PROJETO PORTO REAL

RESIDENCIA UNIFAMILIAR (MANSÃO - AM) | SOBR TATIANA-PR

DESEMPENHO ACUSTICO ENTRE AMBIENTES

BASE GEOMÉTRICA	ESCALA	EMISSÃO	PROVA
Lista Consolidada	s/ escala	ESTUDO PRELIMINAR R52	
ISO R52 (previsão)	FORMATO A1	ISO LIBERADO PARA OBRA	39
UNIDADE MÉTRICA: mm	MILÍMETROS (50/100/200)	SEM ART / RNT	06-43 REV R52

Barra = isolamento edificado; traço vertical = exigência (valor da fonte menos limite do receptor, NBR 15102)

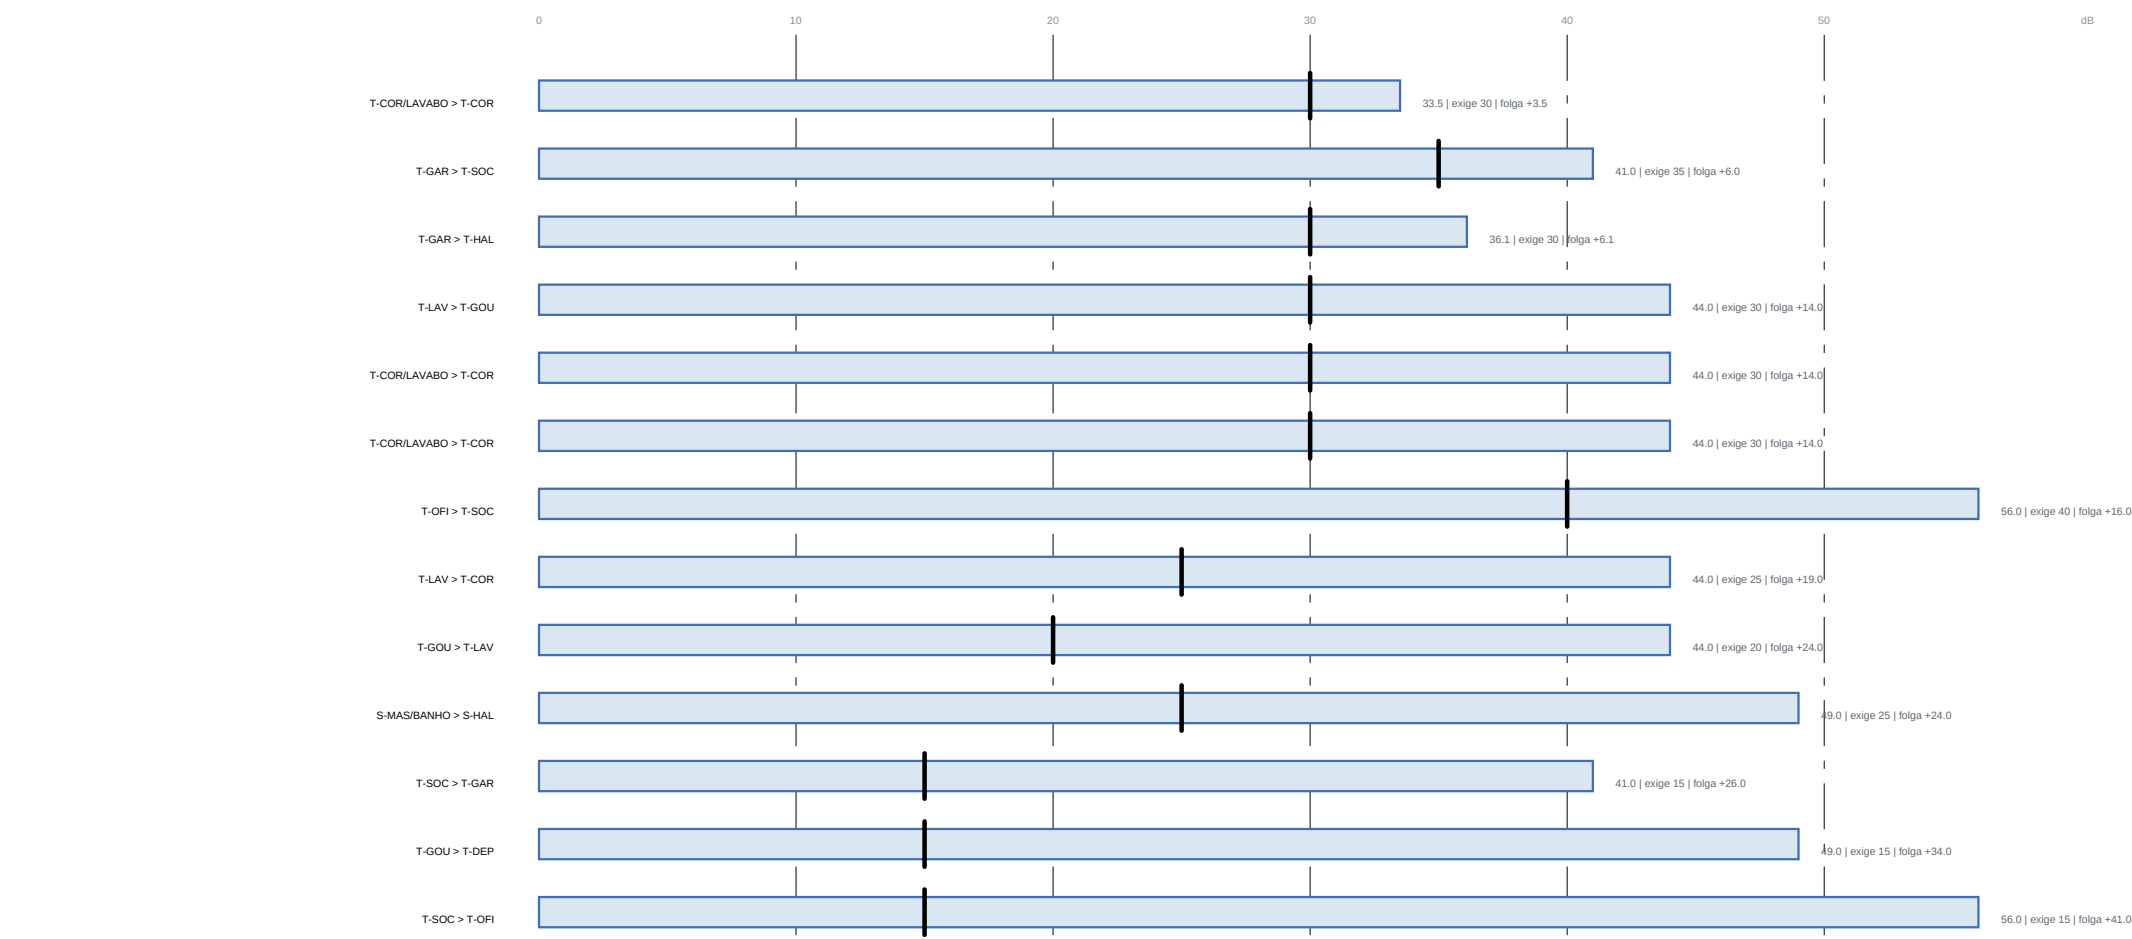
O QUE MUDOU EM R52

ONDE	ANTES	DEPOIS	POR QUE
Banho compartilhado + hall de entrada	porta de correr (Rw 25) — conjunto de 20,2 dB	parede CEGSA, 44 dB	o acesso de volta passou para a circulação
Banho compartilhado + quarto eventual	porta com (Rw 25) — conjunto de 25,5 dB, exigia 25	parede CEGSA, 44 dB	era a pior passagem da casa, e não era a única
Hall + garagem	porta seca — 36,9 dB, exigia 35	PDS isolada vedada — 36,9 dB	porta entre garagem e casa tem dupla função para ser móbica
Banho compartilhado + circulação	não havia porta	PDS isolada vedada — 35,7 dB, exigia 25	único acesso do banho, e abria para fora
Bloco do chuveiro	encostado na parede do hall	canto arredondado, toldo e janela alta	consequência da porta nova, a regra dos 900 cm de box obrigou a primeira tentativa

1 Esta planilha existe porque o proprietário perguntou o que 100 verificações não sabem responder: quem entra na casa ouve o chuveiro do banho da entrada?

2 Ouviu. A parede era boa (Rw 44), mas ali é a porta era do corredor (Rw 25), o conjunto entregava 20 dB. Em acústica o eixo físico DOMINA — não se faz média aritmética do isolamento, se soma energia que passa.
